Добавление 89 — Правила № 90 ООН

Пересмотр 3 — Поправка 9

Дополнение 9 к поправкам серии 02 — Дата вступления в силу: 4 января 2023 года

Единообразные предписания, касающиеся официального утверждения сменных тормозных накладок в сборе, тормозных накладок барабанного тормоза и дисков и барабанов для механических транспортных средств и их прицепов

Рис. 1

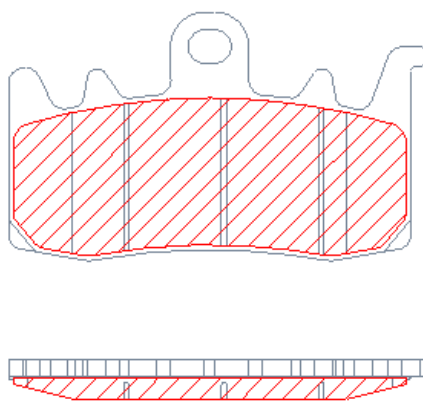
Пункт 1 приложения 7а изменить следующим образом:

Площадь фрикционного материала означает всю зону, расположенную внутри периметра тормозной накладки (см. зону с красной косой штриховкой на рис. 1, рис. 2), и, таким образом, исключает наличие любых канавок и/или фасок:
